### 電気装置(ヒューズボックス)に関するリコール情報

#### リコール届出一覧表

#### 改善箇所説明図

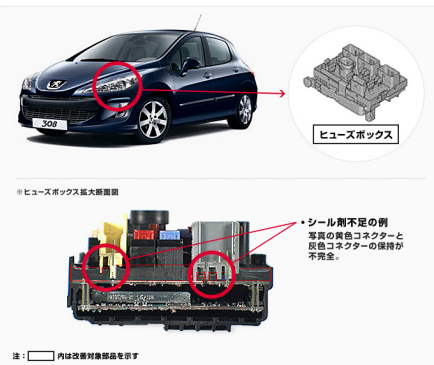
#### 保安基準不適合箇所

ヒューズボックス内部のシールドの劣化が不適切なものがあるため、コネクタの接続が不安定となる可能性がある。そのために、そのまま使用を続けると、端子が接触不良となり、最悪の場合、前照灯または窓ガラスが作動しなくなるおそれがある。

#### 改善内容

全車種ヒューズボックス点検し、対象となるものは、良品と交換する。

作動終了後、ヒューズボックスのカーカバー側面に、白ペイントでマーキングを行う。
